リコール情報

令和 5 年 12 月 12 日届出 令和 5 年 12 月 13 日作業開始 リコール届出番号 外-3730

改善箇所説明図

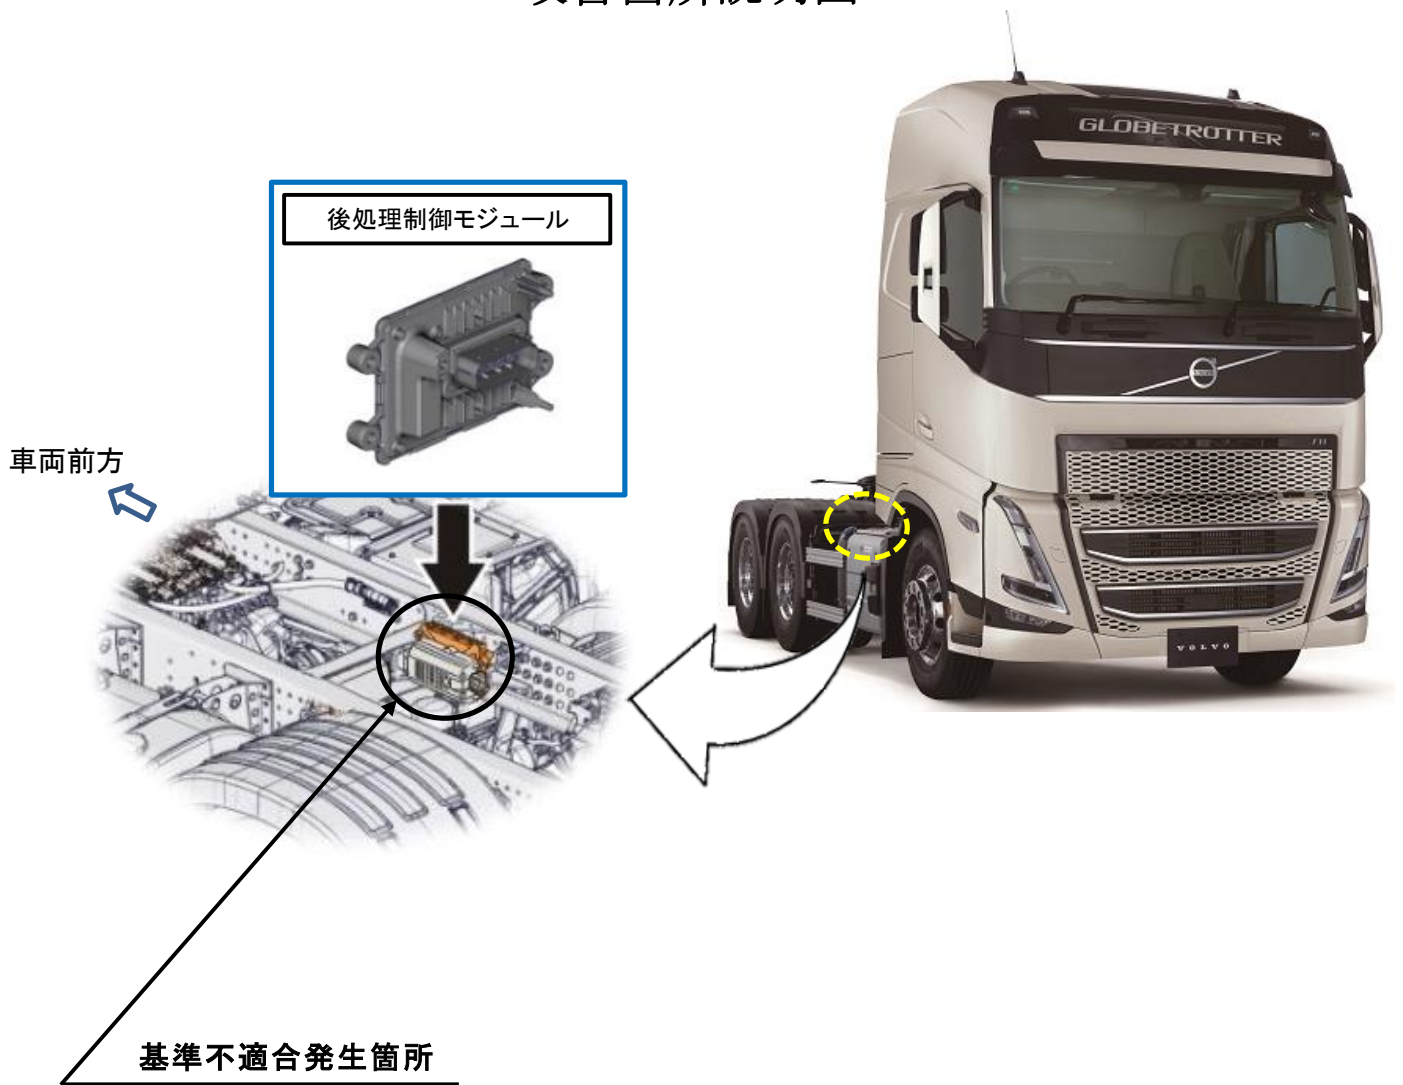
後処理制御モジュールにおいて、プログラムの書き込み時にデータ読み出し設定が不適切なため、汎用故障診断ツールで故障発生時の運転状況を示すデータを読み出すことができない。そのため、道路運送車両の保安基準第31条の細目告示第41条別添48の車載式故障診断装置（ディーゼル重量車J-OBD II）の技術基準に適合していない。

全車両、後処理制御モジュールのプログラムを対策プログラムに書き換える。

識別：作業完了車には、運転席ドアストライカーに青ペイントを塗布する。
